改善箇所説明図

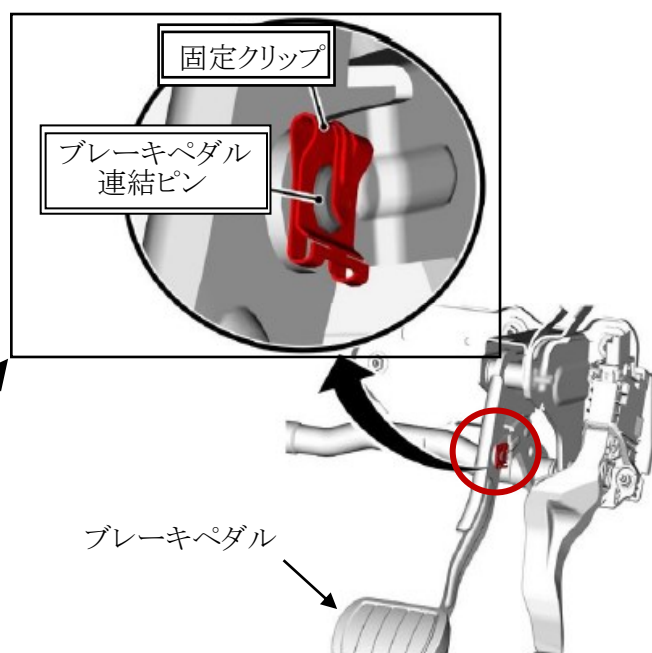
基準不適合部位

ブレーキペダルにおいて、作業指示が不十分なため、ブレーキペダルとロッドを連結しているピンの固定クリップが適切に組付けられていないものがある。そのため、そのまま使用を続けると、固定クリップが外れ、ブレーキペダルとロッドを連結しているピンが脱落し、最悪の場合、ブレーキペダルを踏んでもブレーキが効かなくなるおそれがある。

改善の内容

全車両、ブレーキペダル連結ピンの固定クリップの組付け状態を点検し、固定クリップが適切に組付けられていない場合は、連結ピン及び固定クリップを新品に交換し、適切に組付ける。
